NRD-NPP-105-21

核二廠二號機發電機避雷器
箱受損事件調查報告

行政院原子能委員會

中華民國 105 年 11 月

圖 8 IPB 冷卻器箱現場照片

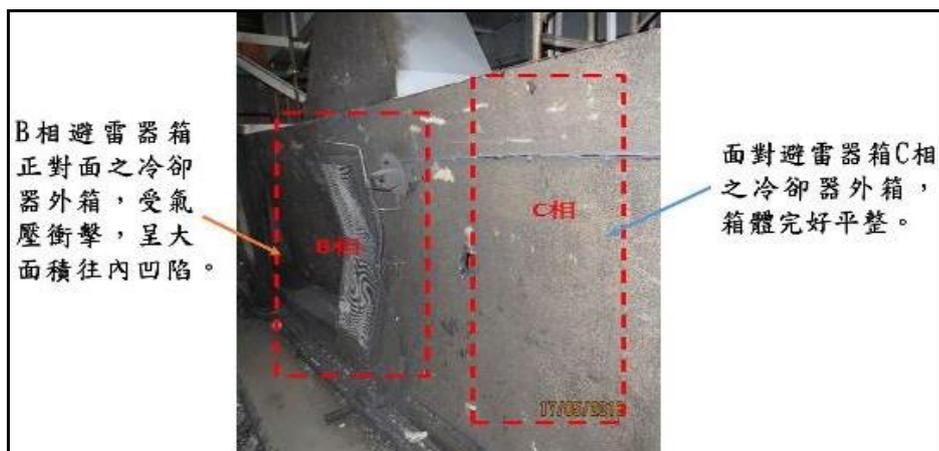
台電公司報告第叁章圖 3-11 所示之第 5 破壞點在第 18 頁圖相對位置與第 26 頁圖所述不同，原能會專案小組要求澄清。台電公司答覆說明第 18 頁為示意圖，其所示為 A、B 相避雷器箱體對面之冷卻器外殼皆受波及而損毀，非僅對應 A 相，A、B 相避雷器箱正對面之冷卻器外箱，受氣壓衝擊，均有往內凹陷之現象，台電公司已納入 9 月 6 日報告修訂 2 版內容，經審查後可接受。(RAI-1-09)

圖 17 ERF 電腦紀錄圖

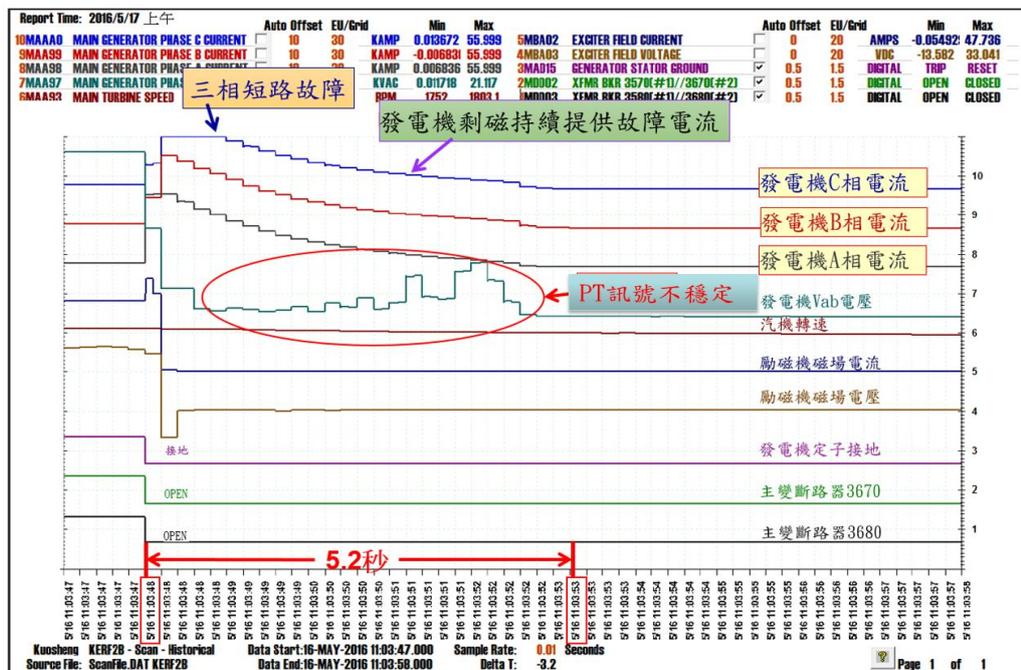
另就民眾依程序提出之關切問題，即針對事件前後發電機定子線圈之極化比與吸收比等絕緣量測值之差異與未於進行清掃作業後再行測試、電腦紀錄事件發生時電腦紀錄顯示勵磁機磁場電流有突增現象(本報告圖 17)，以及發電機未開蓋抽出轉子檢查如何確認發電機內部是否正常之疑慮，原能會亦要求台電公司提出具體回應。有關發電機定子線圈絕緣量測值部分，台電公司已於 10 月 12~13 日進行定子線圈絕緣再量測作業，結果確認絕緣量測值正常並與接受標準保有餘裕；勵磁機磁場電流有突增現象乙項，台電公司說明係事件當時因發生設備接地，發電機電壓遽降，發電機自動電壓調整器為維持發電機電壓而自動加激磁，增加勵磁機磁場電流輸出，屬正常反應；在未開蓋抽出轉子檢查如何確認發電機內部是否正常部分，台電公司答覆有就部分可接近區域進行檢查，同時也執行直流 48kV 維護持壓測試 (Maintenance DC Hi-Pot Test)，結果正常，可確定其絕緣良好。台電公司答覆說明經審查可接受，另要求台電公司於報告中強化說明事件發生時勵磁機磁場電流增加之現象。

圖 21 核二發電機出口端 (Vab) 電壓紀錄與模擬比較圖

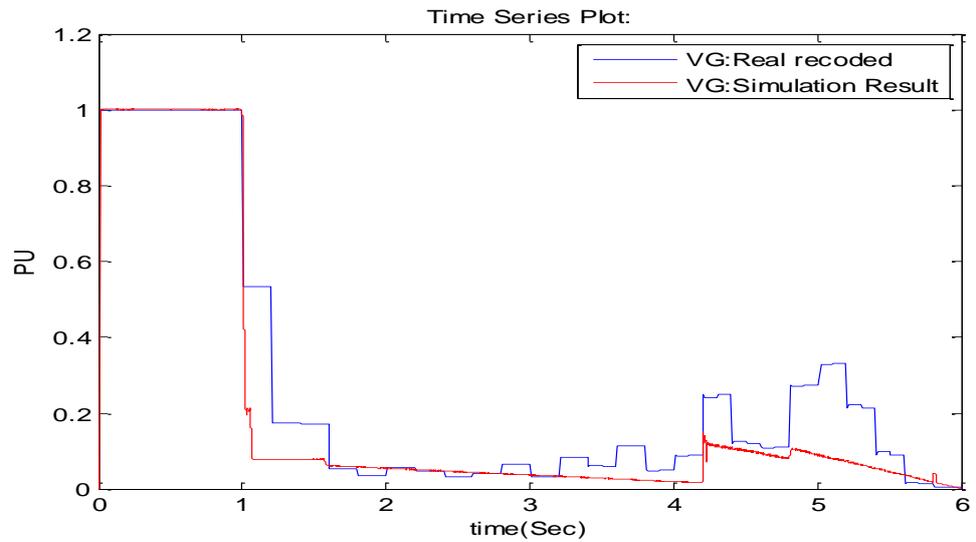
原能會專案小組要求探討台電公司報告圖 3-22 所示之發電機 Vab 電壓紀錄中，Vab 先降約一半之可能原因。台電公司答覆說明因發電機係採高阻抗接地，當單相類型接地故障發生時，Vab 電壓是不變的，引發三相短路，電壓才突降，因事件時 B 相閃絡接地故障，其阻抗較大(起始故障電流較小，約 23kA，在發電機額定電流以下)，所以其 Vab 電壓並未一次降至最低值，等完全接地導通後才降至最低值。原能會專案小組審查認為事件時 B 相避雷器係閃絡接地，其電弧阻抗應繼續存在，答覆所述「…，等完全接地導通後…」，其發生之可能性十分有限，要求再說明。經台電公司第 2 次答覆說明，由三相事故時之電流 A=56kA；B=23kA；C=19kA，可知開始事故瞬間因 B 相事故阻抗較大，故當時 Vab 還有一半電壓，當事故破壞更嚴重時 B=56kA (接地阻抗更低/等完全接地導通) 時，Vab 電壓才降至最低值。台電公司答覆內容，經審查後可接受。(RAI-1-11)

圖 22 核二發電機輸出電流紀錄與模擬比較圖

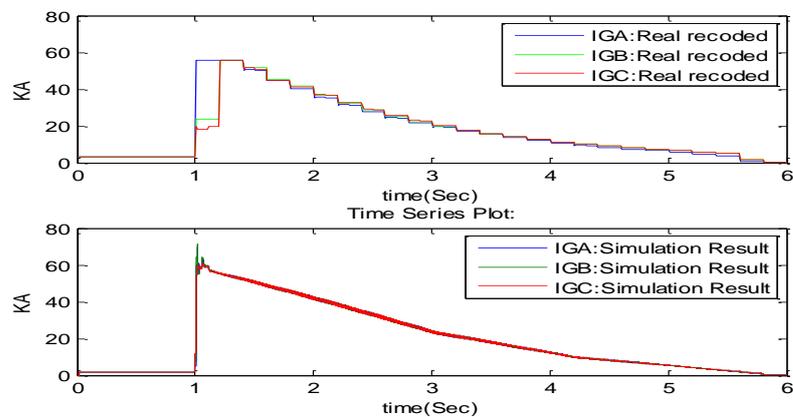
原能會專案小組要求就台電公司報告第參章圖 3-23 所示之發

電機輸出電流，說明紀錄與模擬間差異之可能原因。台電公司答覆兩者差異係因 ERF 紀錄受取樣限制 200ms 一次，而模擬係用每 16.67ms (1 cycle) 一次之關係。台電公司並再答覆說明用每 200ms 取樣一次之模擬結果與事件當時發電機輸出電流紀錄波形 (ERF) 一致。台電公司答覆內容，經審查後可接受。(RAI-1-12)

圖 23 345kV 系統三相接地故障發生時之角度

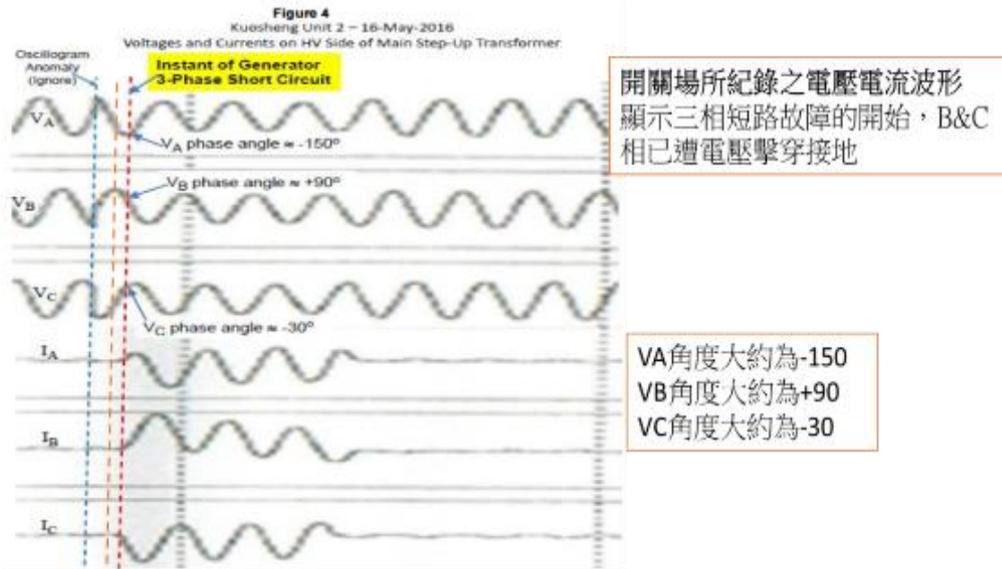
由開關場故障記錄器波形，顯示故障前三相電壓已有異常現象（台電公司報告圖 3-28），台電公司提供的協和紅線波形紀錄（台電公司報告圖 3-20）較難判別，仔細看似亦有異常，原能會專案小組要求澄清。台電公司答覆說明圖 3-28 與圖 3-20 來源為同一張錄波

圖，差異在西門子為便利分析，擷取部分波形放大，以利角度推算。針對所示三相短路前電壓波形異常，答覆說明由報告圖 3-32 之 345kV 側 PMU 崩潰點三相角度相量量測單元(PMU)實際監錄紀錄顯示，三相短路前電壓波形並無異常，因此研判圖 3-28 為開關場機械式記錄器在瞬間啟動時速率不穩定所致。台電公司答覆內容，經審查後可接受。(RAI-1-18)
